Ministero dell'Ambiente e della Tutela del Territorio e del Mare – Direzione Generale Valutazioni Ambientali

REGIONE AUTONOMA FRIULI VENEZIA GIULIA
il Presidente

oggetto: D.Lgs. 152/2006 – L.R. 43/1990 e s.m.i.. Progetto relativo all'elettrodotto a 220 kV Somplago (UD) Würmlach (Austria) - tratto italiano compreso tra la Stazione elettrica di Somplago e il Confine di stato – presentato dalla Società Alpe Adria Energia Spa - Parere della Regione Autonoma Friuli Venezia Giulia.

**Figura 4:** localizzazione del recettore presso il traliccio n° S018; questo recettore non è stato indicato dal proponente. Il valore di induzione magnetica calcolato presso il recettore risulta inferiore a 3  $\mu$ T (obiettivo di qualità previsto dal DPCM 08.07.03).

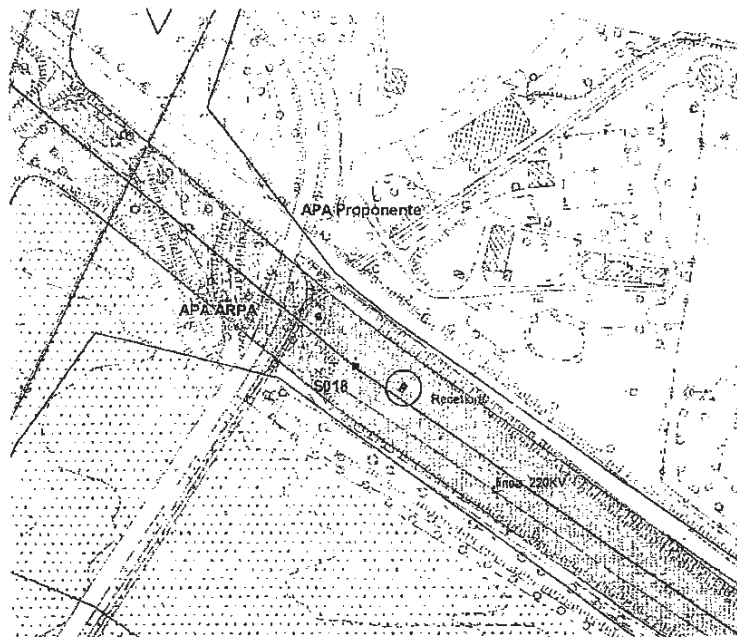
- a. il proponente ha individuato 15 recettori all'interno e nelle vicinanze delle proprie DPA; presso tali recettori il valore di induzione magnetica calcolato dall'ARPA è minore di 3  $\mu\text{T}$  come indicato anche dal proponente;
- b. presso il traliccio n° 18 e sotto le campate tra i sostegni n°19-20, 21-22, 54-55, 81-82, sono stati individuati 6 recettori all'interno delle DPA non segnalati dal proponente. Per tali recettori è stato valutato il campo di induzione magnetica che è risultato inferiore al valore di 3  $\mu\text{T}$  (cfr. Figure 4-8 Allegato 1).
